Opinia Nr 006268

w budynku przy ul. Ducławskiej nr 110/1 w Wałbrzychu
dotycząca urządzeń grzewczo-kominowych używanych przez B.O.U. Szczawno-Zdrój

1. Wskazania przewodu kominowego i usytuowania miejsca na podłączenie
2. Ustalenia prawidłowości podłączenia
3. Ustalenia przyczyn wadliwego działania urządzeń

22KVC ORIENTACYSU9

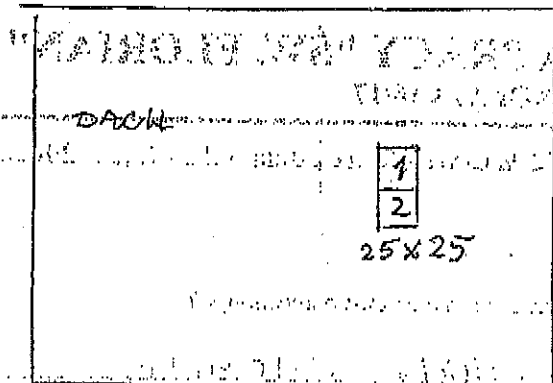
1. Po likwidacji istniejących piecy do przewodu nr 2 można podłączyć piec CO na opał stały lub kocioł gazowy CO z zamkniętą komorą po zamontowaniu wkładu powietrznego.
2. Wentylacja wspierana kominowa jest prawidłowa
3. Dla prawidłowego funkcjonowania urządzeń kominowych zapewnienie należy napływ powietrza z wentylacji poprzez urządzenia nawiewne.
